中国電力株式会社
代表取締役社長執行役員
清水 希茂

『東京電力福島第一原子力発電所事故の調査・分析に係る中間取りまとめ』
(2021 年 3 月 5 日) に関する見解等について (依頼)」に対する回答に係る
対応について (回答)

(別添) 中間取りまとめに関する見解等 (回答) に対して、改めて見解等を
聴取する事項の回答 (中国電力株式会社)

第 1 図 島根 1 号機 耐圧強化ベントライン系統概要図 (AM 対策当時)

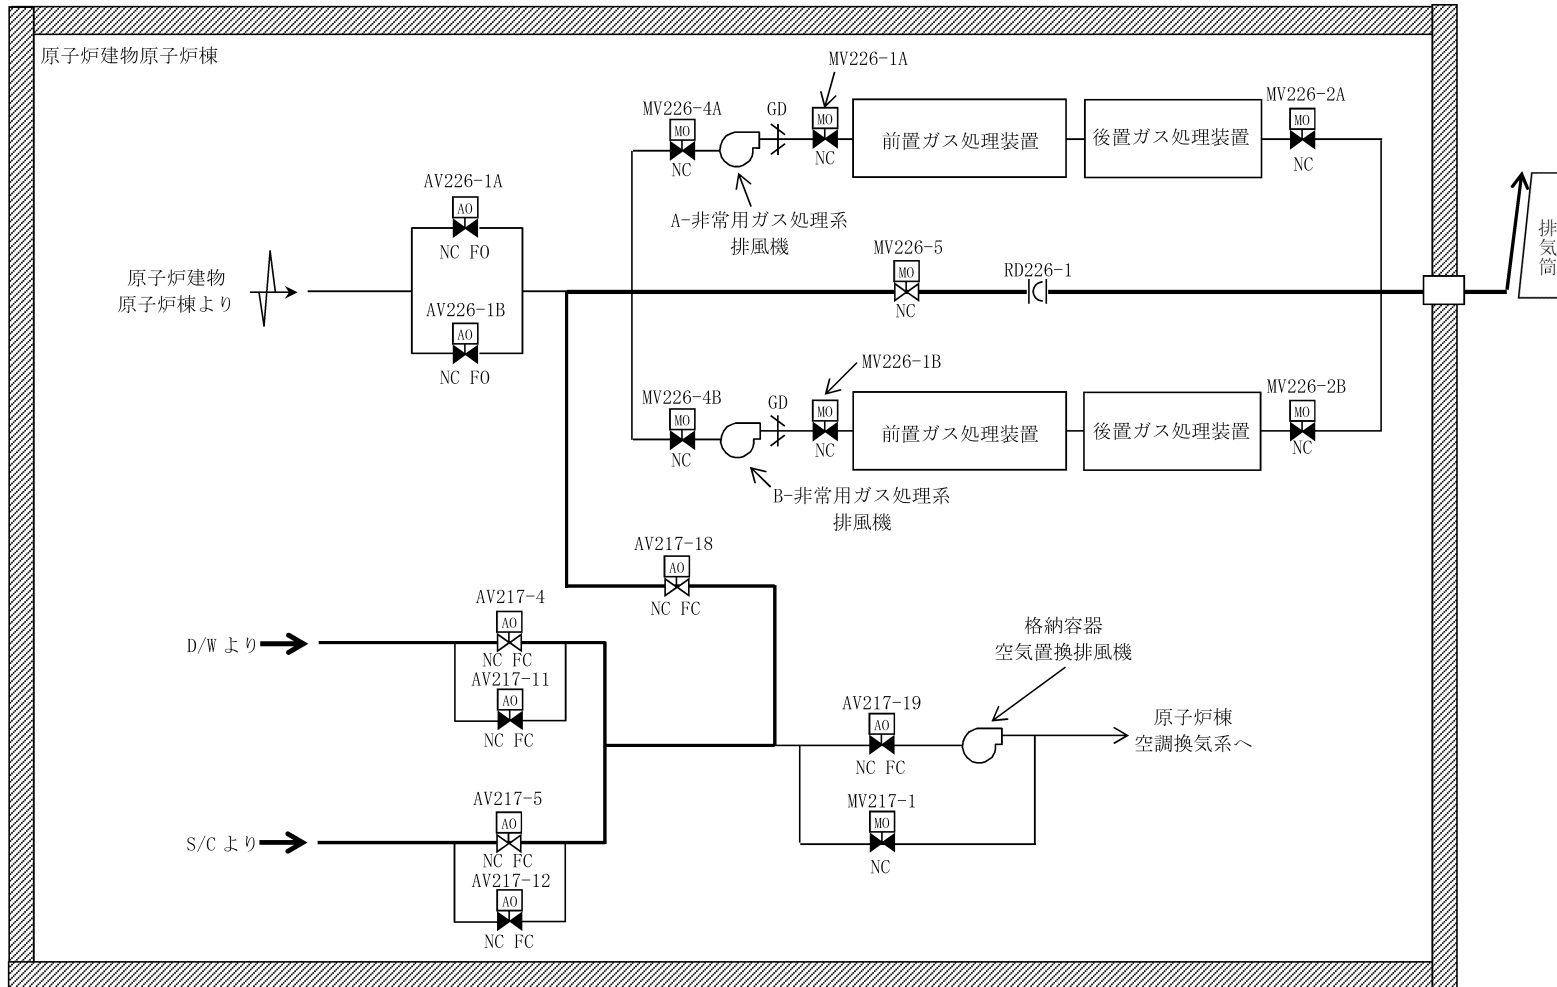
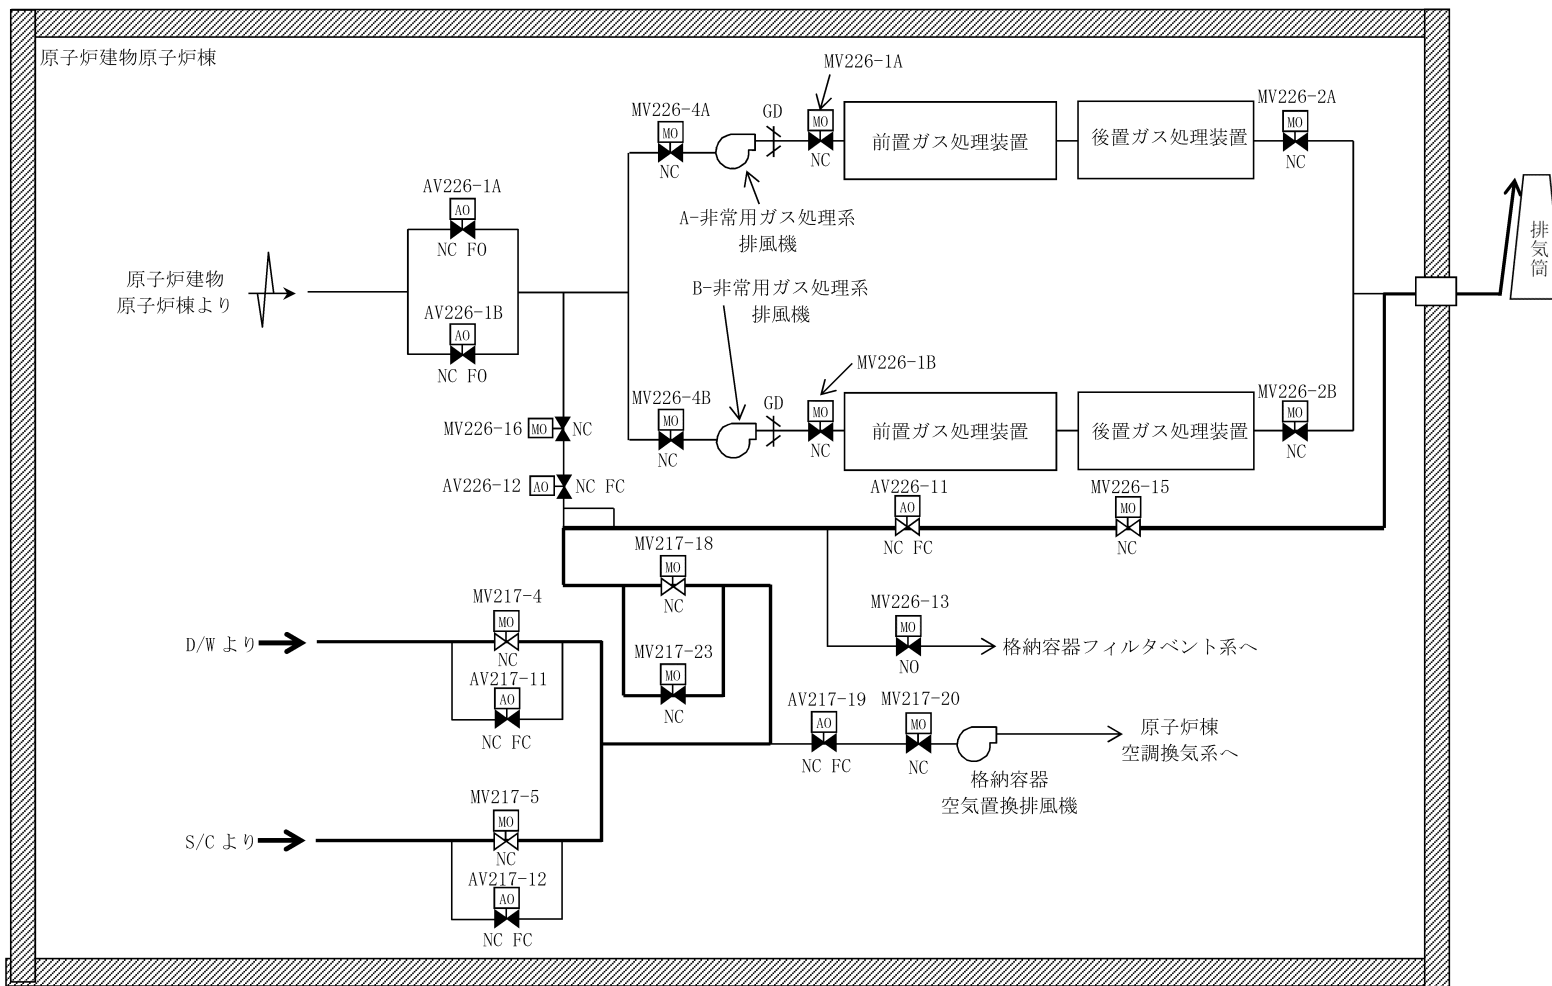
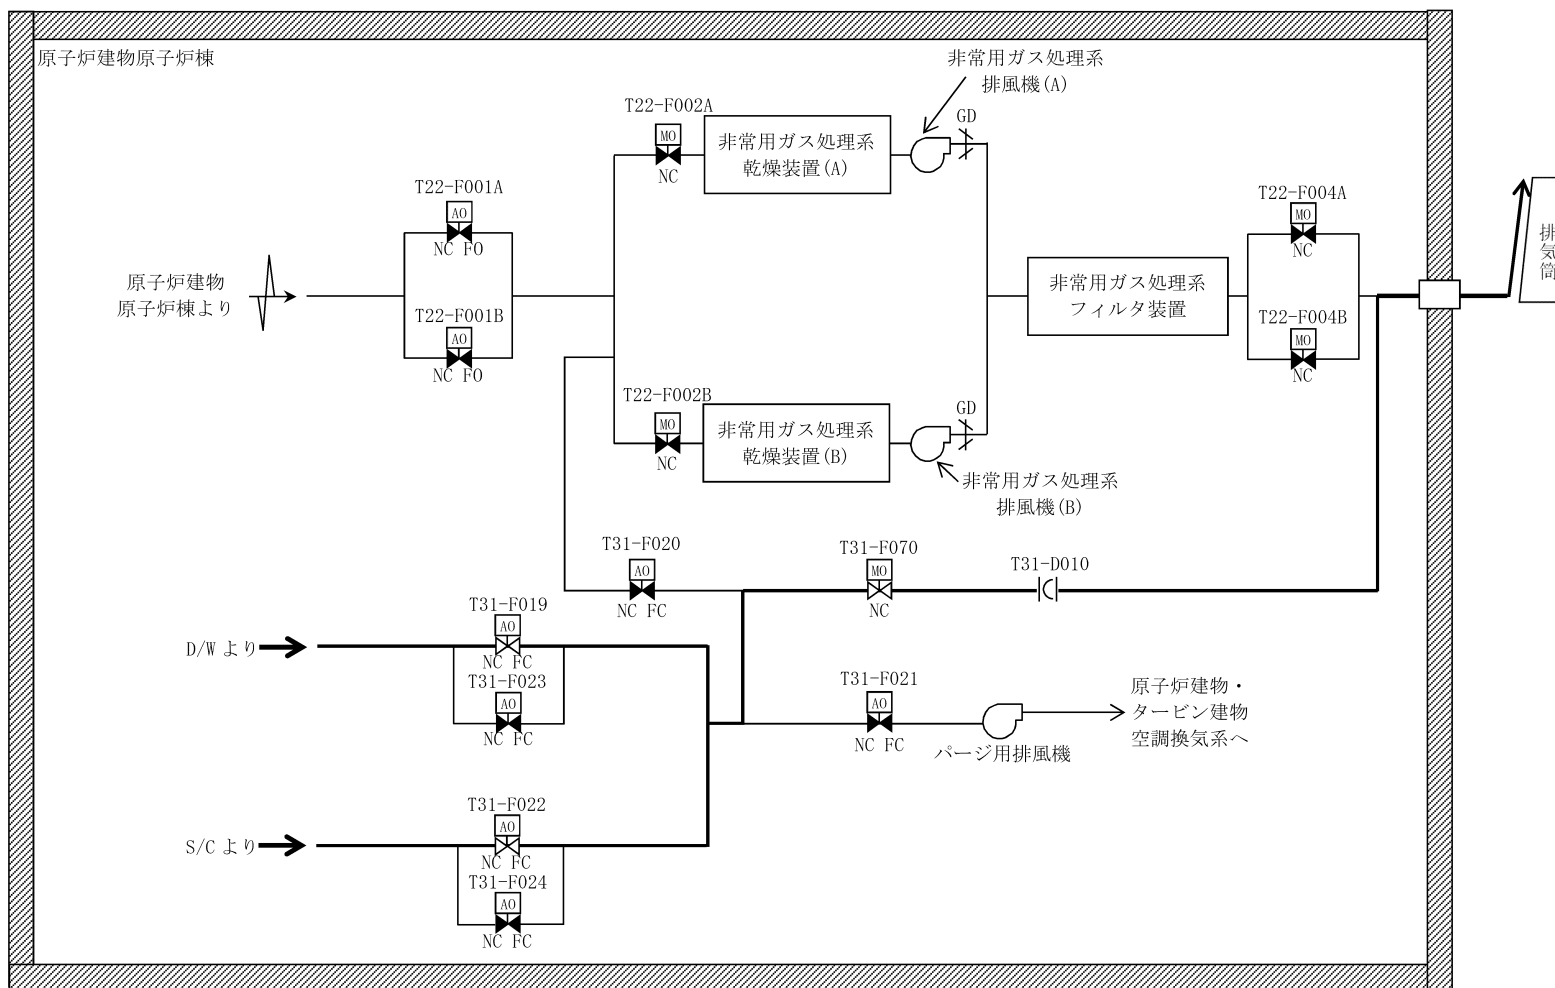
中間取りまとめに関する見解等(回答)に対して、改めて見解等を聴取する事項の回答(2021年7月2日)		(参考)中間取りまとめに関する見解等の回答(2021年5月10日)			
事項	回答内容	番号	事項	回答項目	回答内容、理由
<p>(3)-1③関係 (ア) ベントガスを排気筒底部から排気筒内に排出する設計とするのは、BWR各社での共通認識であったか。</p> <p>(イ) 島根原子力発電所2号機建設時に同発電所1号機の設計から変更した際の検討経緯を示すこと。</p> <p>(ウ) 1. の「【島根2号機】【島根3号機】(建設中)」の1つ目のボツ「SGTS配管については、排気筒頂部高さから確実に排出するために排気筒に接続しない構成に変更。」について、どのように「確実に」排出されるようにしたのか。</p>	<p>(ア) SGTS配管を排気筒底部付近に接続し、SGTSの排気について排気筒を経由して排出する設計は、初期BWRの共通設計であったと考える。また、AM対策の整備にあたって、耐圧強化ベントラインとしてSGTS配管を流路として使用することについては、BWR各社の共通認識であったと考える。</p> <p>島根1号機のSGTS及び耐圧強化ベントラインの排気については、排気筒を経由して排出する設計としていた。</p> <p>(イ) 島根2号機建設時に、SGTS配管の独立性を考慮して設計変更を行うこととした。</p> <p>(ウ) SGTS配管を排気筒に沿わせて単独で排気筒頂部まで設置することとし、SGTS配管は耐震Sクラス(当時Aクラス)で設計するとともに、排気筒については耐震Sクラス(当時Aクラス)の間接支持構造物として設計した。</p>	(3)-1	1号機におけるベントは、AM対策により、ベントガスがSGTS配管の一部を経由して排気筒から排出される設計、施工及び運用がされていた。	③	<p>1. 建設時の状況 【島根1号機】(廃止措置中) SGTS配管は排気筒下部に接続され、排気筒を流路として排気する設計とし、排気筒については耐震Sクラス(当時Aクラス)で設計していた。 【島根2号機】、【島根3号機】(建設中) SGTS配管は排気筒に沿わせて単独で排気筒頂部まで設置する設計としていた。SGTS配管の排気筒周りの構成については、島根2号機建設時に島根1号機の設計から以下の設計変更を実施している。 ・SGTS配管については、排気筒頂部高さから確実に排出するために排気筒に接続しない構成に変更。 ・排気筒については、耐震Sクラス(当時Aクラス)設計から耐震Oクラス設計に変更。 ・SGTS配管を排気筒に沿わせて設置するため、排気筒については耐震Sクラス(当時Aクラス)の間接支持構造物として設計。</p> <p>2. AM対策当時の状況 【島根1号機】(廃止措置中) 耐圧強化ベントラインは、SGTS配管を経由し、排気筒を流路としてベントを実施する設計としていた。 【島根2号機】、【島根3号機】(建設中) 耐圧強化ベントラインは、SGTS配管を経由し、排気筒頂部まで設置されているSGTS配管を流路としてベントを実施する設計としていた。</p> <p>3. 現状施設への反映 【島根1号機】(廃止措置中) 廃止措置段階であり、原子炉内に燃料を装荷することなく、ベントに至る事象は考えられないため対策不要。 【島根2号機】 ・格納容器フィルタベント系は、排気管を原子炉建物に沿わせて原子炉建物頂部まで設置する設計としている。 ・耐圧強化ベントラインは、SGTS配管を経由して排気する設計であり、排気筒頂部まで設置されているSGTS配管を流路としてベントを実施する設計としている。 【島根3号機】(建設中) ・格納容器フィルタベント系は、新規制基準対応として、島根2号機と同様の対応を実施する予定である。 ・耐圧強化ベントラインは、SGTS配管を経由して排気する設計であり、排気筒頂部まで設置されているSGTS配管を流路としてベントを実施する設計としている。</p>

<p>(3)-2①関係 (ア) 福島第一原子力発電所(以下「1F」という。)のベントガスの挙動には、どのような特徴があったと考えるか。</p>	<p>1Fの排気筒内ではベントガス流速が小さくなるため、セシウムを含むベントガスが滞留したと考えられるが、このベントガスの滞留については、排気筒からベントガスを放出する設計であった島根1号機でも同様に起る現象であったと考える。</p> <p>また、1Fのベントガスについては、排気筒の手前で自号機への逆流及び他号機への流入があったと考えられるが、このうち自号機への逆流については、フェイルオーバーの空気作動弁で隔離する設計であった島根1号機及び島根2号機においても同様に起る現象であったと考える。</p> <p>各号機の耐圧強化ベントラインの構成については添付2に示す。</p>	(3)-2	1/2号機共用排気筒内部では、排気筒頂部までの排気配管がなく、排気筒内にベントガスが滞留したことが、排気筒下部の高い汚染の原因となった。	①	<p>無</p> <p>排気筒内ではベントガスが滞留し、排気筒頂部から放出される前に排気筒内部にセシウムを含む大量の放射性物質が蓄積したが、排気筒下部の高い汚染の原因となったことについて、異なる見解は無い。 なお、排気筒内ではベントガス流速が小さいため、排気筒内で蒸気凝縮により発生するドレンをベントガスによって排気筒頂部から排出できず、気液対向流が発生し、排気筒内部に付着した放射性物質がドレンに随伴してローボイントに蓄積したことが、排気筒下部の高い汚染の原因となった可能性も考えられる。</p>
<p>(3)-4③関係 (ア) 貴社の現在の排気系統では、ベントガスはどのように挙動すると考えるか(最も滞留する可能性がある箇所はどこか、など)。</p>	<p>島根2号機の現在の排気系統における水素ガスを含むベントガスの滞留に関する設計は以下のとおり。</p> <ul style="list-style-type: none"> ・格納容器フィルタベント系は、排気管を原子炉建物に沿わせて原子炉建物頂部まで設置する設計としており、また、排出経路の枝管のうち可燃性ガスが蓄積する可能性のある箇所にはバイパスラインを設け、可燃性ガスを連続して排出できる設計とすることで、系統内で水素濃度及び酸素濃度が可燃領域に達することを防止できる設計としている。 ・耐圧強化ベントラインは、排気筒頂部まで設置しているSGTS配管を流路として排気する設計としており、また、排出経路の枝管にはベントガスが滞留する可能性が否定できない箇所があるものの、炉心損傷前に使用することを前提としているため、ベントガスに含まれる水素は微量であることから、ベント中に可燃限界濃度に達することはない。 ・格納容器フィルタベント系及び耐圧強化ベントラインの排出経路は、可搬式窒素供給装置により窒素パージを行うことが可能な設計としている。 	(3)-4	また、現行の原子炉施設の排気系統におけるベントガスの挙動の考え方について確認する必要がある。	③	<p>【島根1号機】(廃止措置中) 廃止措置段階であり、原子炉内に燃料を装荷することなく、ベントに至る事象は考えられないため対策不要。 【島根2号機】 格納容器フィルタベント系及び耐圧強化ベントラインについては、排気筒に接続しておらず、排気筒内でベントガスが滞留しない系統構成としている。 また、系統内における水素爆発防止に関しては、以下の対策を実施することとしている。 ・格納容器フィルタベント系は、排気筒内に含まれる可燃性ガスによる爆発を防ぐため、系統内を窒素ガスで置換した状態で待機させ、ベント実施後においても可搬式窒素供給装置により窒素パージを行うことが可能な設計としている。排出経路の枝管のうち可燃性ガスが蓄積する可能性のある箇所にはバイパスラインを設け、可燃性ガスを連続して排出できる設計とすることで、系統内で水素濃度及び酸素濃度が可燃領域に達することを防止できる設計としている。また、排出経路における水素濃度を測定し、監視できるよう、フィルタ装置出口配管に可搬式の水素濃度測定設備を設置する設計としている。 ・耐圧強化ベントラインは、炉心損傷前に使用することを前提としているため、ベントガスに含まれる水素は微量であることから、ベント中に可燃限界濃度に達することはないが、系統内の水素濃度低下の観点で、窒素供給により系統内の排気及び不活性化を行うことが可能な可搬式窒素供給装置を確保している。 【島根3号機】(建設中) 新規制基準対応として、島根2号機と同様の対応を実施する予定である。</p>

(6) - 1 ③関係

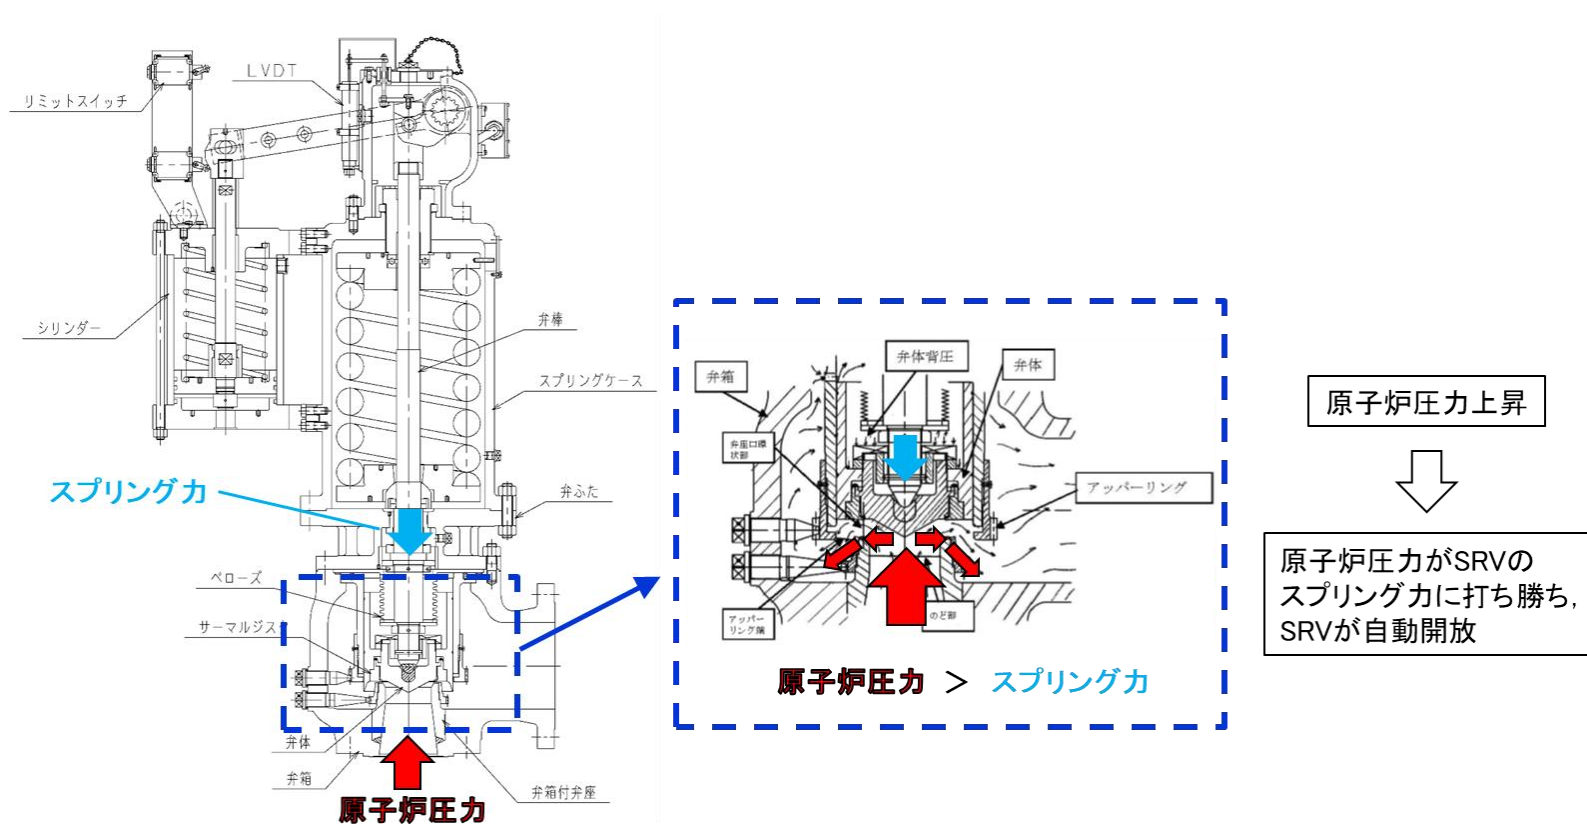
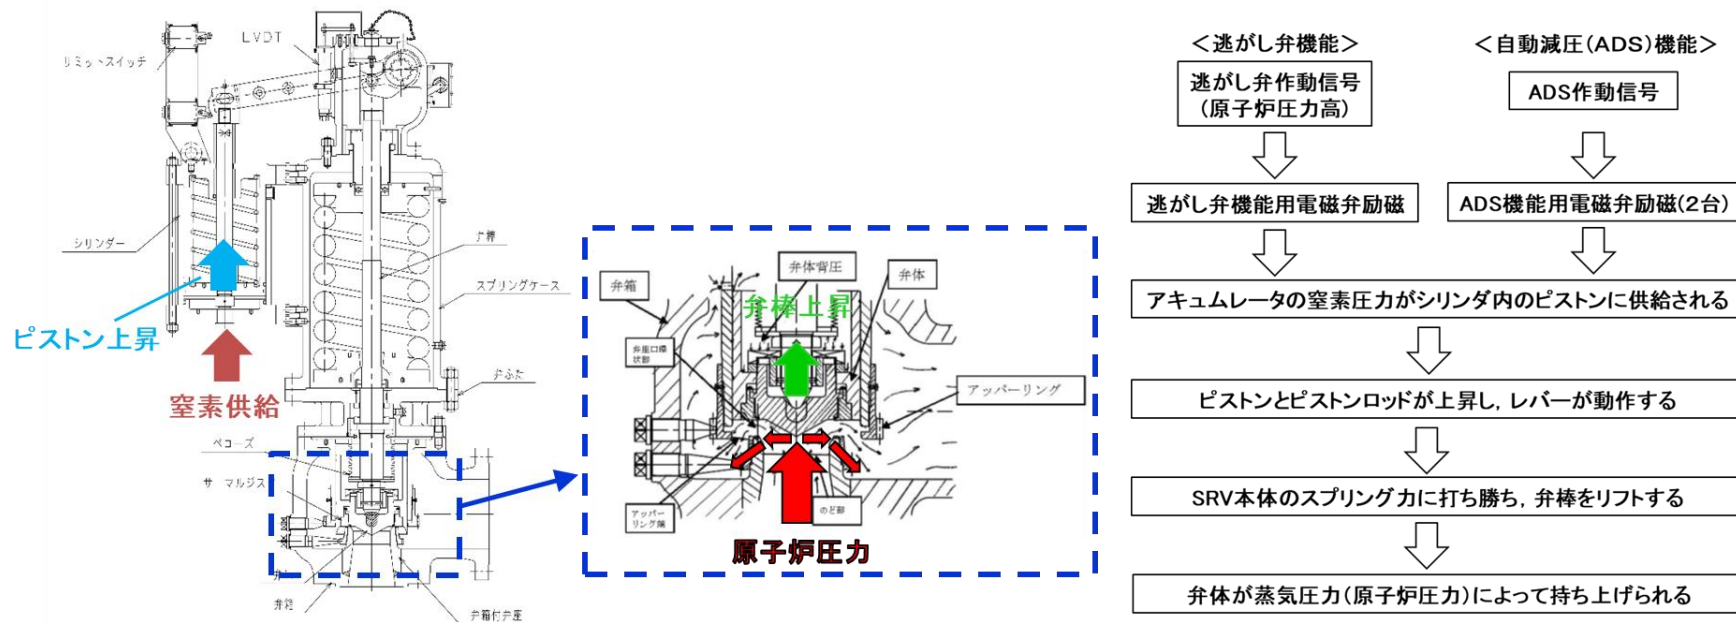
(6)-1③関係 (ア) 島根原子力発電所の各号機に設置されているSRVは東芝設計と異なるか。	島根1, 2, 3号機のSRVの設計内容(作動機構等)を添付3に示すが、東芝設計の詳細情報を有していないため、その差異については把握していない。	(6)-1		③	【島根1号機】(廃止措置中) 廃止措置段階であり、原子炉内に燃料を装荷することなく、SRV作動に至る事象は考えられないため対策不要。 【島根2号機】 SRVの不安定動作の要因の一つとして推測される駆動用窒素の不足に関しては、以下のとおり対策を実施している。 ・ 逃がし安全弁窒素ガス供給系によりSRVに窒素を供給可能な設計とし、重大事故等の収束に必要な窒素ガス供給量を有する窒素ガスボンベ(15個)及び予備の窒素ガスボンベ(15個)を配備することとしている。 ・ SRV用電磁弁及びSRVシリンダのシール部を改良EPDM製シール材に変更することとしている。 【島根3号機】(建設中) 新規制基準対応として、島根2号機と同様の対応を実施する予定である。
